**Osservazioni ai sensi del d.lgs. 152/2006 e s.m.i. circa il rischio connesso all'Impianto
Pilota Geotermico "Serrara Fontana" (Codice Procedura Ministero dello Sviluppo
Economico: ID_VIP 3033).**

Osservazioni circa il rischio connesso al progetto geotermico pilota denominato “Serrara Fontana” (Cod.P15_ GAV_003, Rev.0 del 20.05.2015). Codice Procedura Ministero dello Sviluppo Economico:ID_VIP 3033.

Osservazioni circa la sicurezza ambientale e i rischi per i cittadini in relazione all'IMPIANTO PILOTA GEOTERMICO "SERRARA FONTANA" - ISCHIA (NA) progettato da IschiaGeoTermia S.r.l.

Figura 4

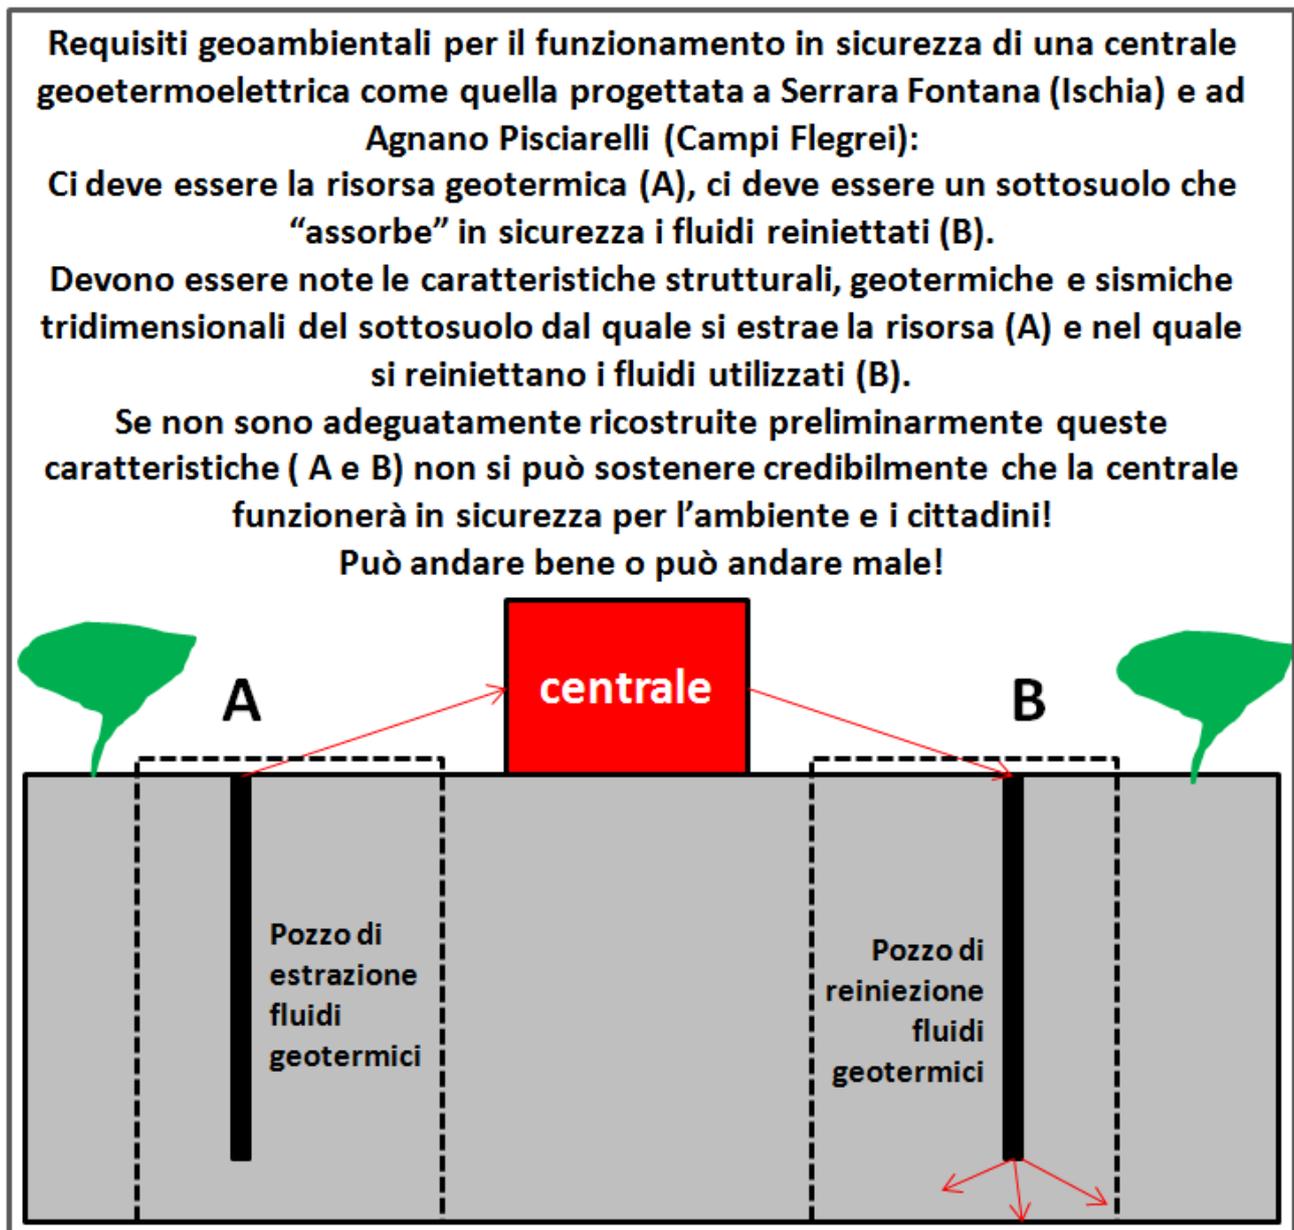
Si ricorda che il terremoto di magnitudo 2,3 (Marturano & Cobellis, 2009) causò effetti del V grado MCS a Forio; è evidente che un terremoto indotto di magnitudo 2,4 causerebbe maggiori problemi nella zona abitata di Forio che potrebbero essere amplificati se si dovesse verificare durante la stagione turistica.

Si fa presente, pure, che a circa 2,5 km verso nord ci sono le strutture che hanno originato il terremoto del 1883 che causò alcune migliaia di vittime.

Figura 7: tratta dallo studio di impatto ambientale della centrale di Serrara Fontana e modificata

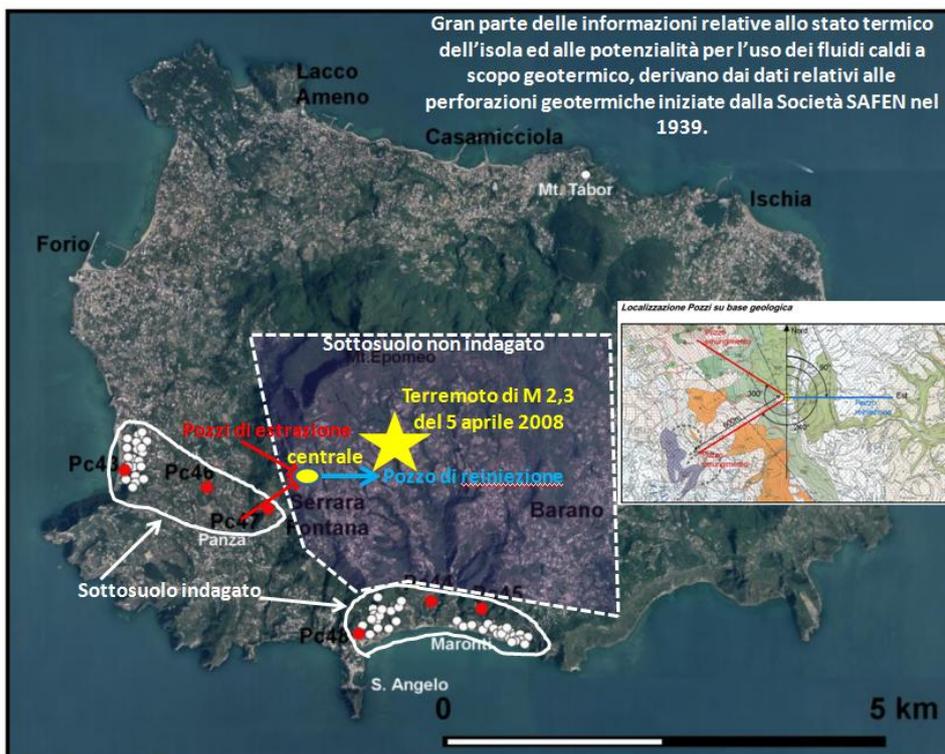
Si vede chiaramente che il fondo del pozzo di reiniezione si ubicherà a poche centinaia di metri di distanza dalla struttura sismo genetica che ha causato il terremoto di magnitudo 2,3 del 5 aprile 2008 (Marturano & Cubellis).

Figura 8

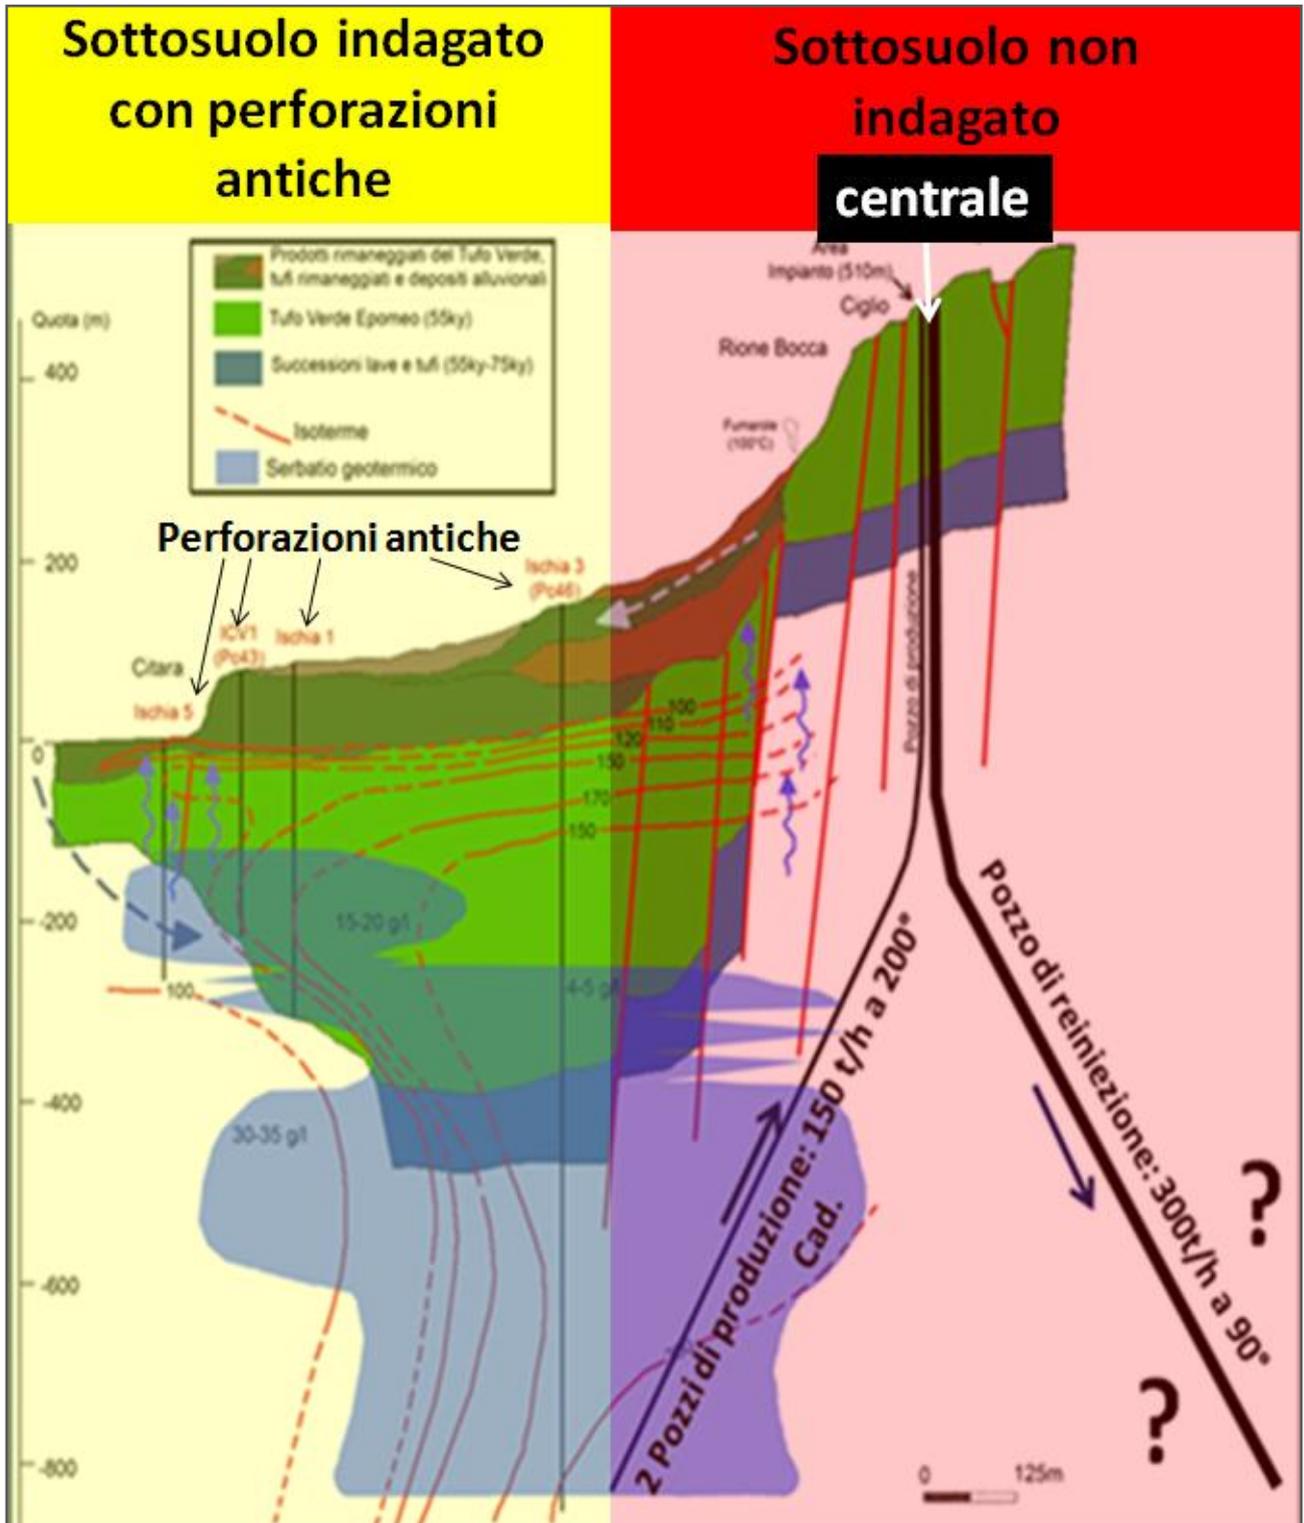
La figura 8, tratta dallo studio di impatto ambientale della centrale, è stata modificata aggiungendo il pozzo di reiniezione verso est, le portate dei fluidi e distinguendo con il giallo trasparente la parte di sottosuolo parzialmente indagato con perforazioni profonde antiche e con il rosso trasparente il sottosuolo non indagato nel quale avverrà la reiniezione di fluidi.

E' evidente che proprio l'operazione che può indurre sismicità è progettata "al buio" nel senso che non si conosce niente del sottosuolo e del suo comportamento qualora sarà interessato dalla reiniezione di fluidi.

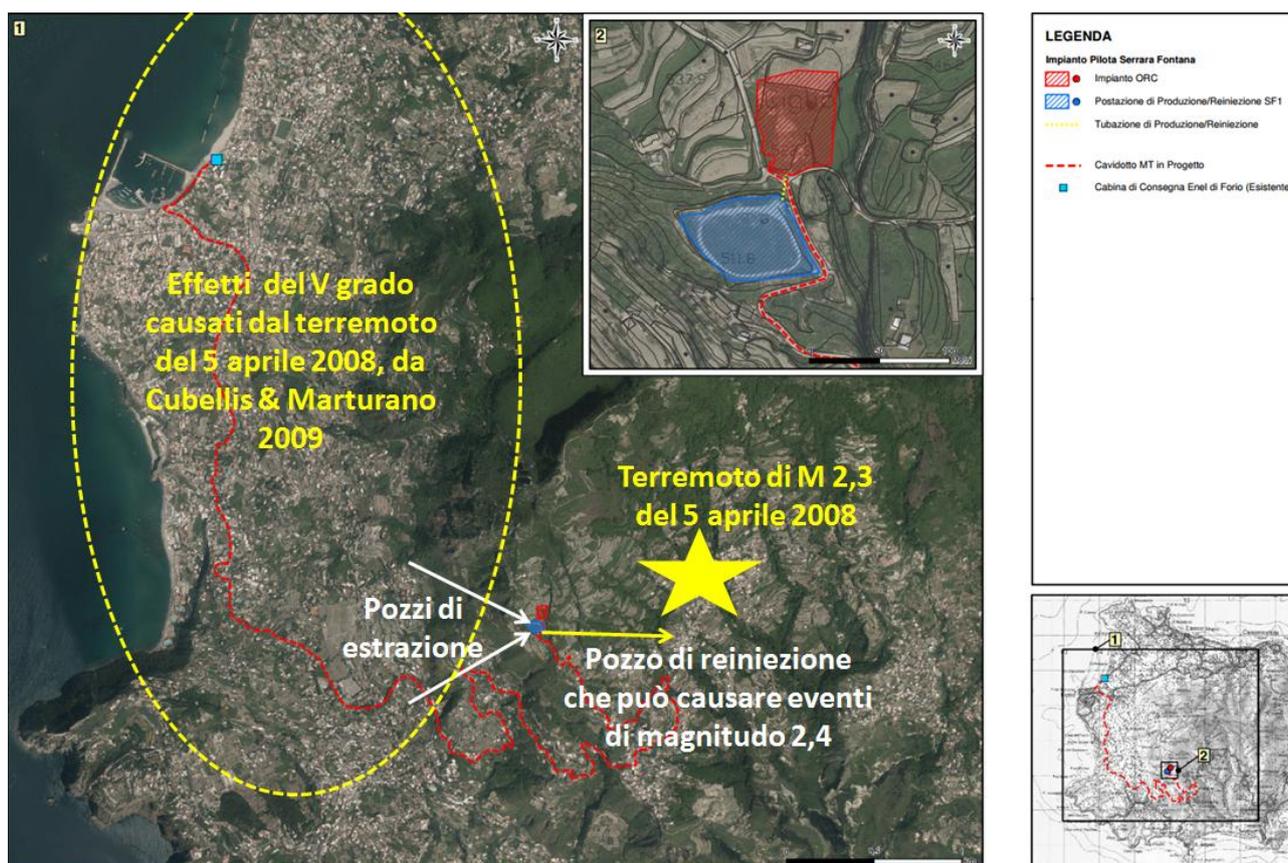
La figura 11 evidenzia, su una immagine tratta dallo studio di impatto ambientale della centrale, gli elementi più significativi appena discussi in relazione alle figure 7, 8, 9 e 10.

Figura 13

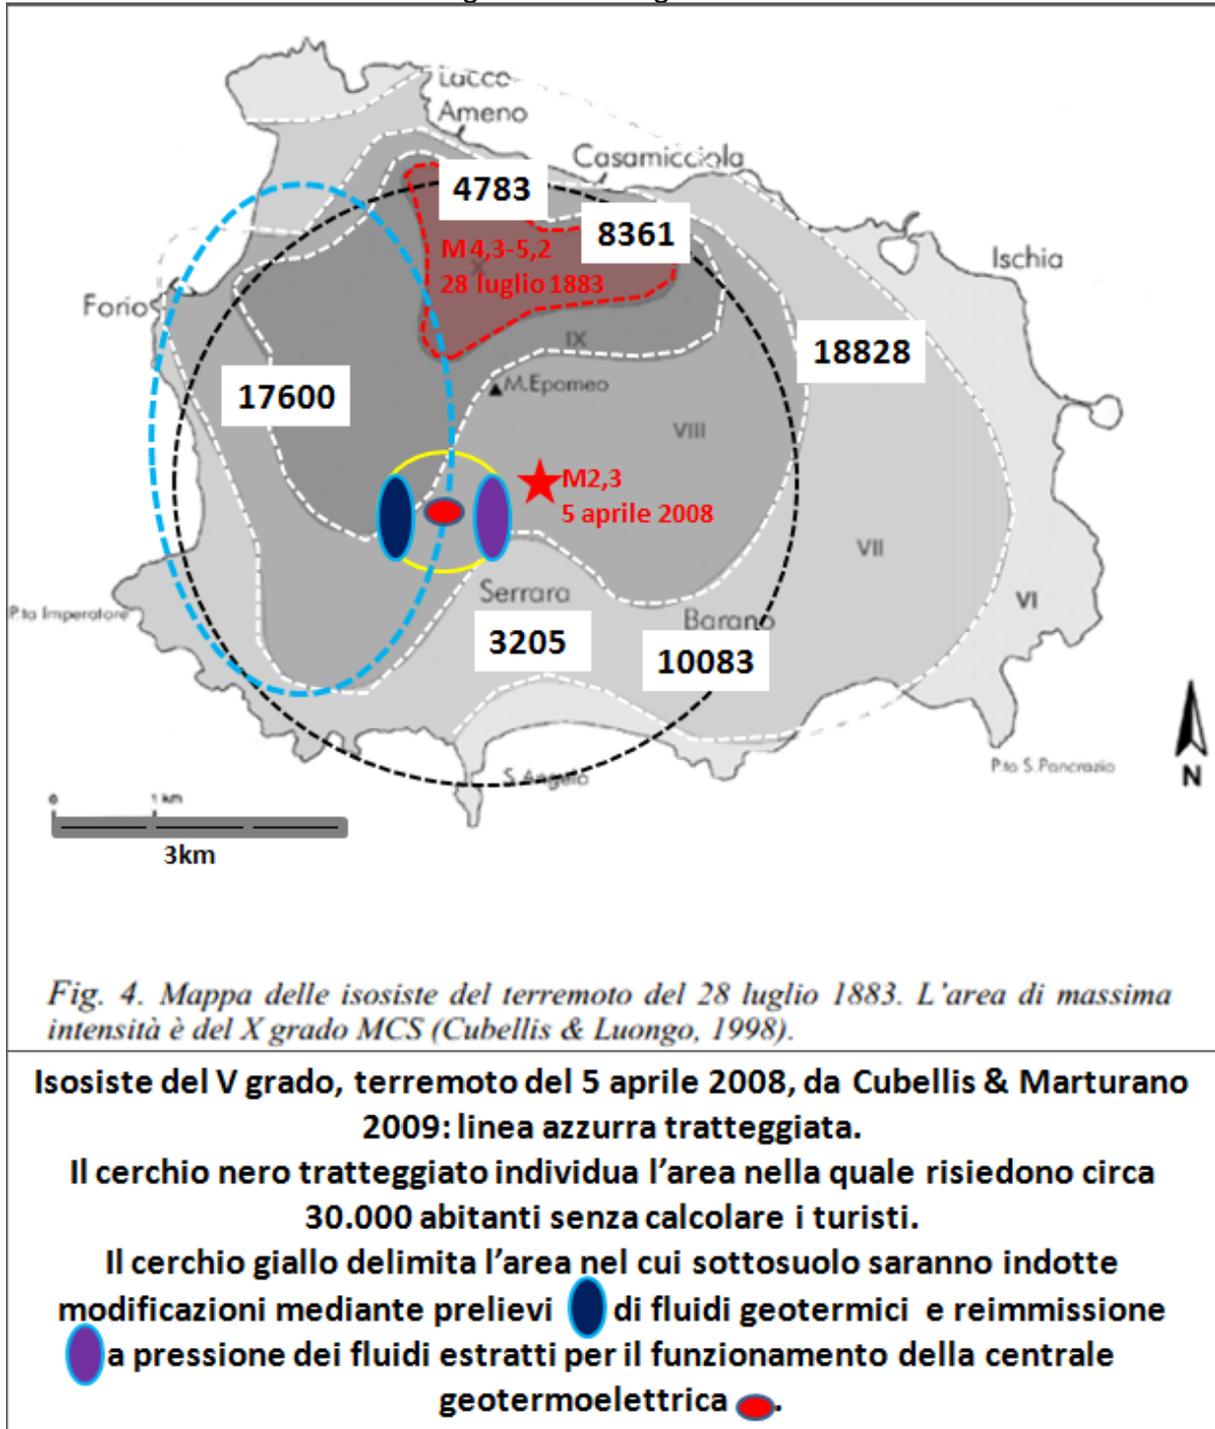
Al fine di fornire elementi per una trasparente valutazione delle conoscenze acquisite dal proponente e delle problematiche reali relative al rischio sismico si propone la figura 13 che rappresenta una modificazione della figura 4 della pubblicazione di Cubellis & Luongo, 1998. Sulla figura degli autori citati, lo scrivente ha aggiunto l'ubicazione della centrale geotermoelettrica di Serrara Fontana (cerchio rosso con bordo blu), l'ubicazione del terremoto del 5 aprile 2008 (studiato da Marturano & Cubellis, 2009) causato da una locale struttura sismogenetica ubicata poche centinaia di metri ad est del fondo foro del pozzo di reiniezione; con il rosso trasparente ha evidenziato la ubicazione nel sottosuolo delle strutture sismogenetiche che hanno causato il disastroso terremoto del 28 luglio 1883. I numeri nei rettangoli bianchi indicano gli abitanti (esclusi i turisti). Le altre modificazioni sono indicate nella legenda della figura 13.

Come si vede, vi sono seri elementi di preoccupazione per ritenere che l'attivazione della centrale di Serrara Fontana necessiti di una preliminare e propedeutica e necessaria approfondita conoscenza dell'assetto strutturale tridimensionale idrogeologico, geotermico e sismico del sottosuolo.

Fig. 4. Mappa delle isosiste del terremoto del 28 luglio 1883. L'area di massima intensità è del X grado MCS (Cubellis & Luongo, 1998).

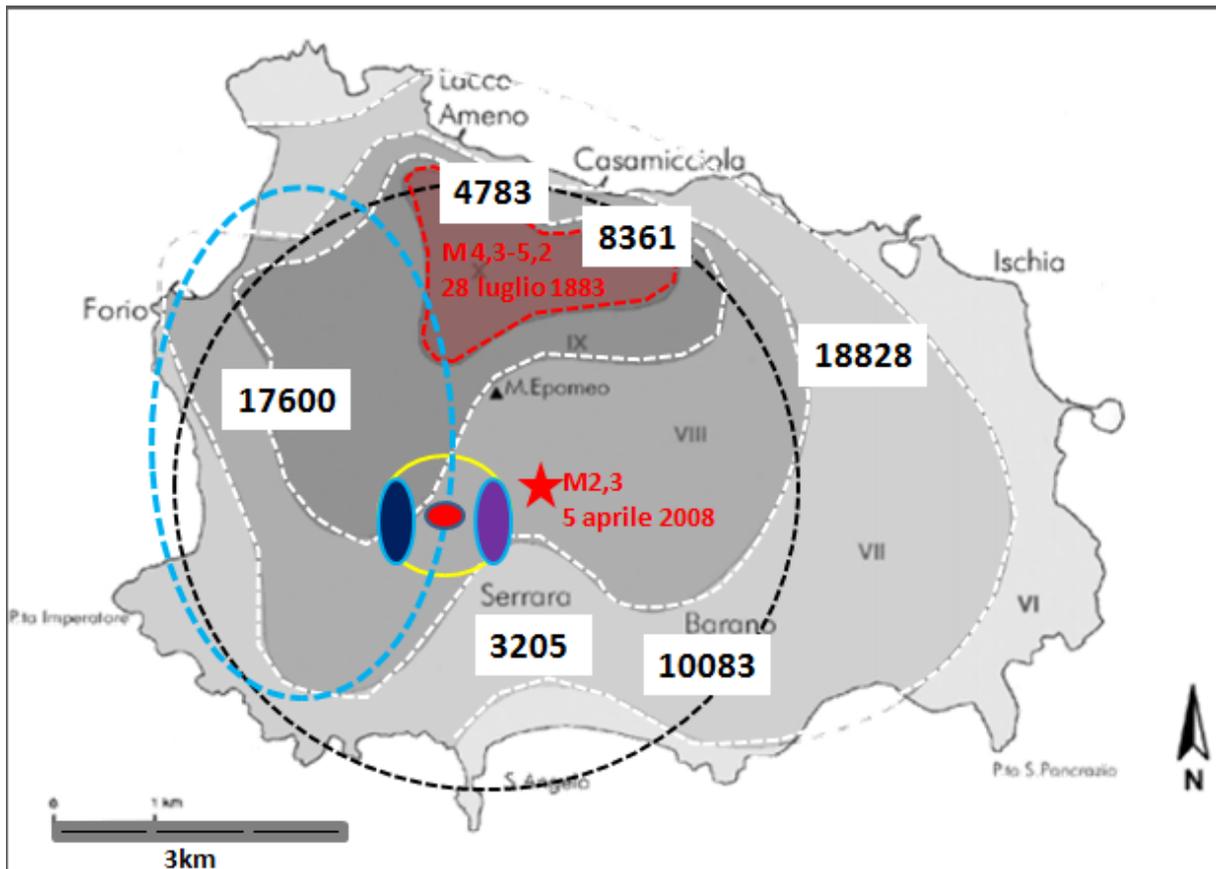
Come si vede nell'ambito di 2,5 km circa dalla zona di reiniezione (indicata in figura con il cerchio rosso e bordo blu) vi sono più di 30.000 abitanti, senza contare i turisti, e le faglie sismogenetiche che hanno causato il disastroso evento del 1883.

Non sembra proprio un'area ideale per ubicare una centrale geotermoelettrica con reiniezione dei fluidi in un sottosuolo, al di sotto del M. Epomeo, mai raggiunto con pozzi profondi e perfettamente sconosciuto per l'assetto strutturale, idrogeologico geotermico e sismico tridimensionale.

Il cerchio giallo delimita l'area nel cui sottosuolo saranno indotte modificazioni mediante prelievi di fluidi geotermici e reimmissione a pressione dei fluidi estratti per il funzionamento della centrale geotermoelettrica.
